**BV Flächenreaktivierung
Wörthgarten
(ehem. „Pfleiderer-Areal“)
Bleichstraße 37 / Gernsbach**

**Anpassung des Sanierungsplans nach BBodSchV
vom 28.02.2005
(Verbindlichkeitserklärung vom 17.10.2005)**

**TEIL B:
- FLÄCHENREVITALISIERUNG**

Stand 19.02.2021

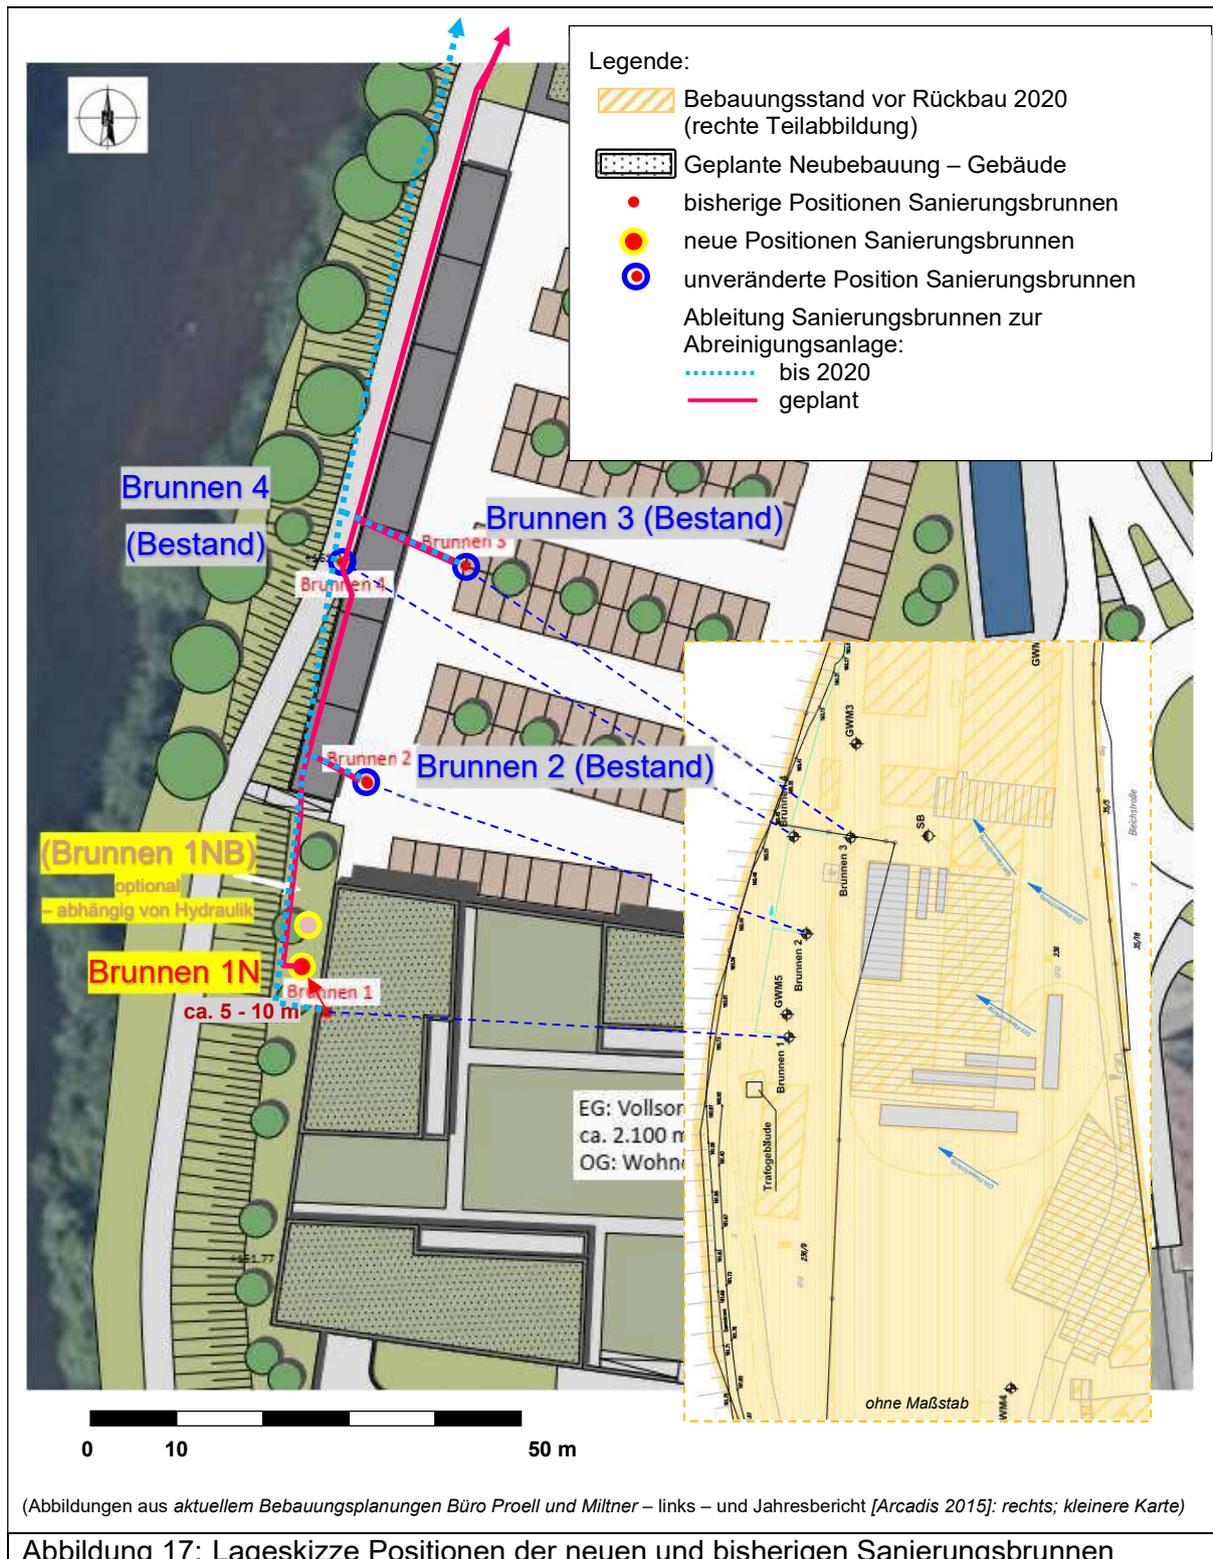
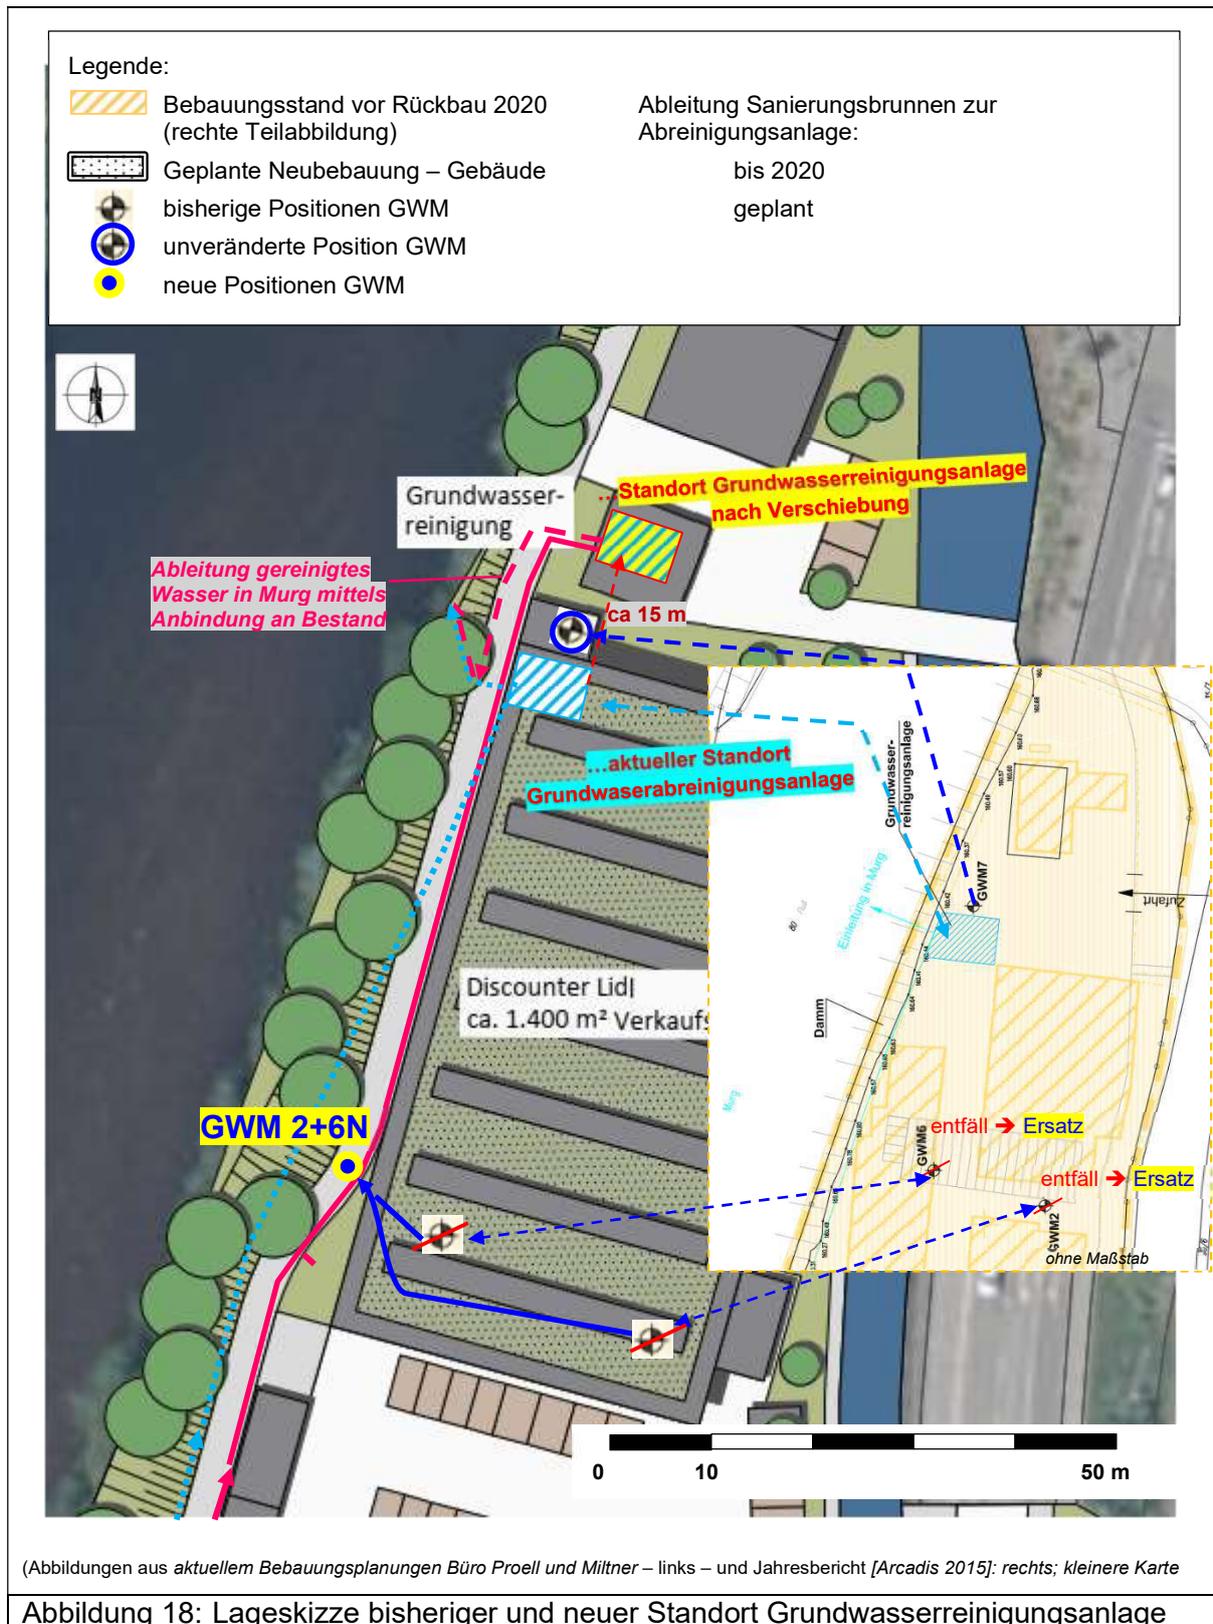
In Abbildung 20 wird grafisch verdeutlicht, dass die neue Position von Brunnen 1N innerhalb des Stromröhrenansatzes nach [35] / [ARCADIS 2005] (Anlage 4) liegt. Dies trifft auch für den ggf. erforderlichen zusätzlichen Unterstützensbrunnen 1NB zu.

In Abgleich der Schichtenfolgen aus Brunnen 1 bis 4 gemäß Anlage 4 ist davon auszugehen, dass sich der Aufbau des Untergrundes in den um rd. 5 – 10 m verschobenen Brunnen 1N nicht wesentlich ändert.

Insoweit ist davon auszugehen, dass die dem Stromröhrenmodell in der Sanierungsplanung 2005 zu Grunde liegenden hydraulischen Randparameter (Durchlässigkeit k_f , durchströmte Fläche A , Gefälle i) ebenfalls weitestgehend unberührt bleiben.

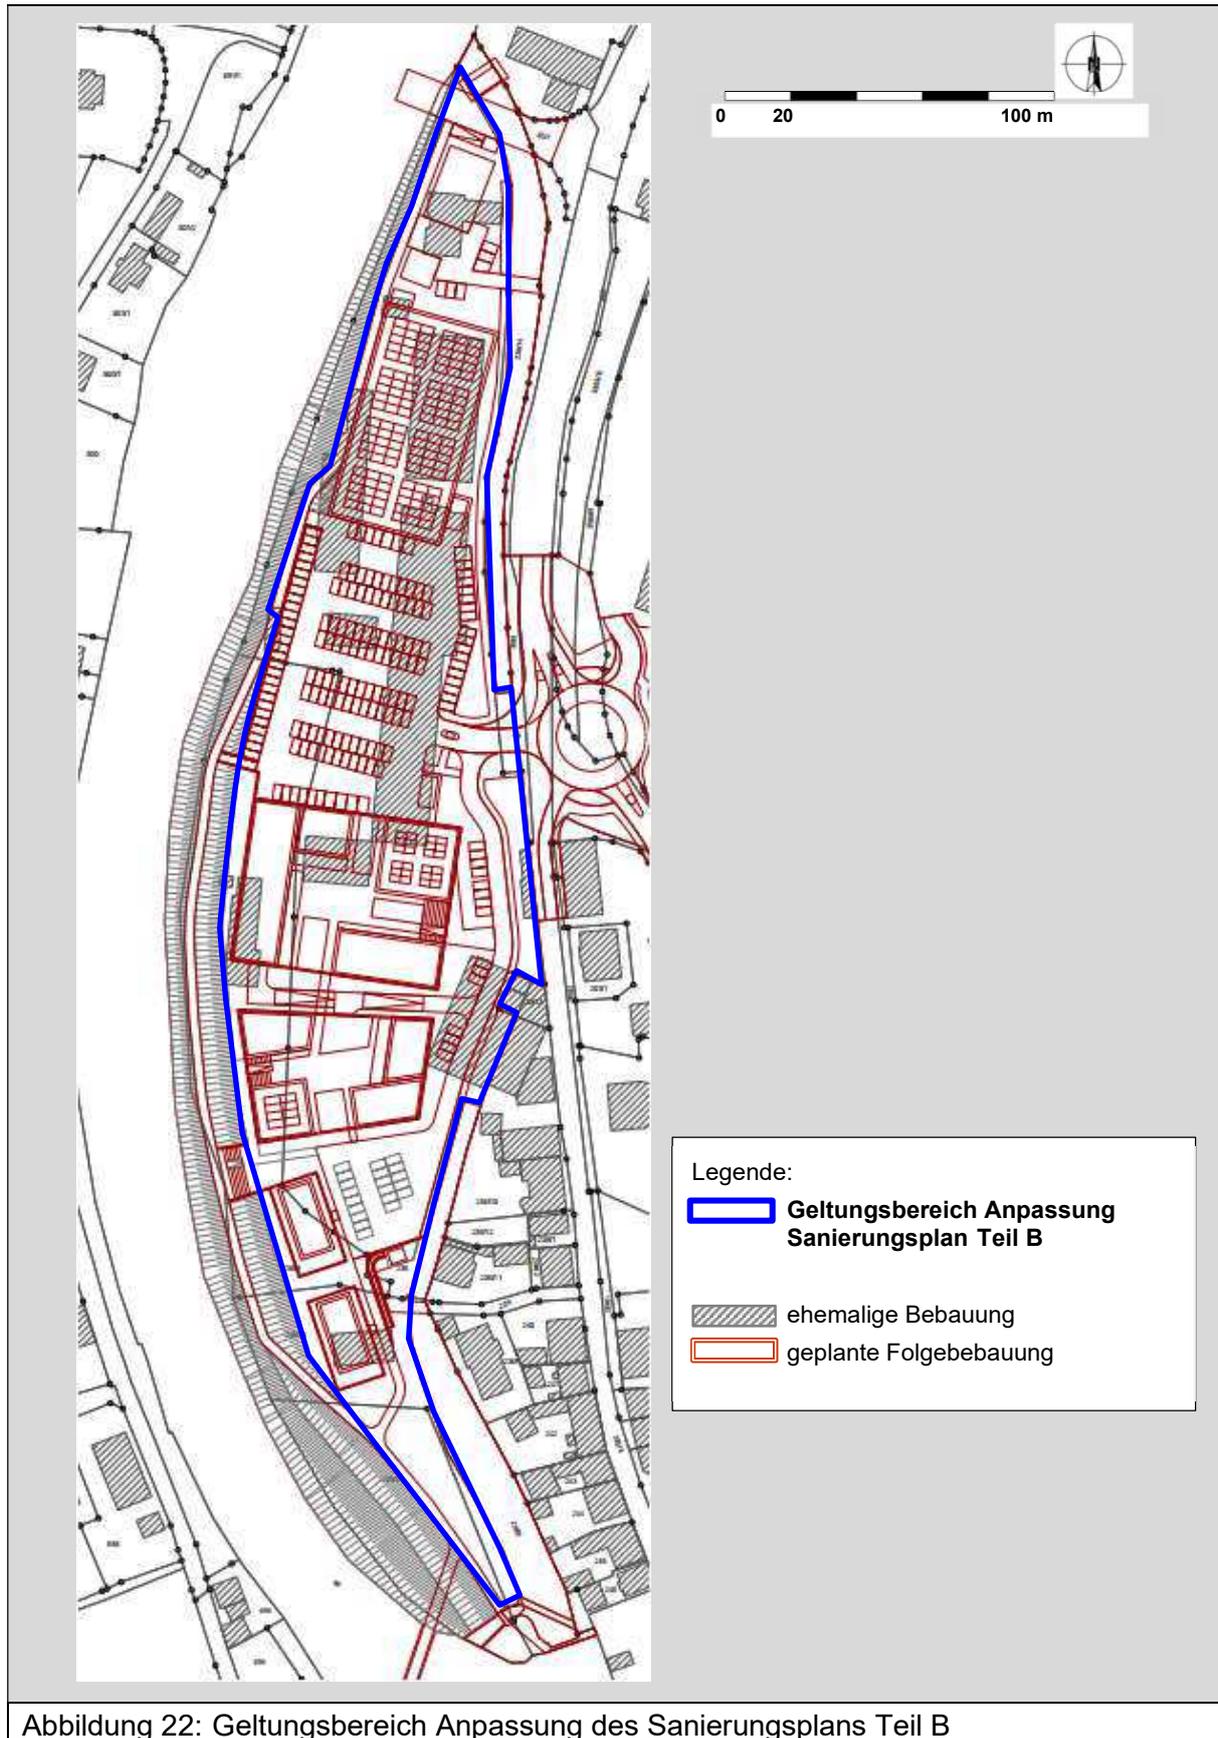
Allerdings werden räumliche Verschiebungen mehrerer Komponenten der Sanierungsinstallationen erforderlich. Im Detail sind diese Maßnahmen in Kapitel 9 beschrieben und umfassen:

- Verlegung von 1 Sanierungsbrunnen (Brunnen 1) um ca. 5 - 10 m in Richtung Murg (parallel zur nordnordwestlich orientierten Abstromrichtung) durch Einrichtung eines baugleichen neuen Brunnens (Brunnen 1N)
- Einrichtung einer Ersatzbeobachtungsmessstelle GWM 2+6N
- Verschließen der Beobachtungsmessstellen GWM 2, 5 und 6 sowie von Brunnen 1 im Zuge der Überbauung
- Ertüchtigung der zu erhaltenden Brunnen (2 – 4) und der Beobachtungsmessstellen GWM 3, 4, 7 und SB auf Niveau der künftigen GOK

Abhängig von der erreichbaren hydraulischen Wirksamkeit der neuen Brunnen können ggf. folgende zusätzliche Maßnahmen erforderlich werden:

- Brunnen 1N lässt nur geringere Entnahmeraten zu:
es wird ein zusätzlicher Sanierungsbrunnen „Brunnen 1NB“ hergestellt (baugleich zu Brunnen 1 bzw. 1N – um weitere ca. 5 – 10 m versetzt) und an die Grundwasserreinigung angeschlossen.
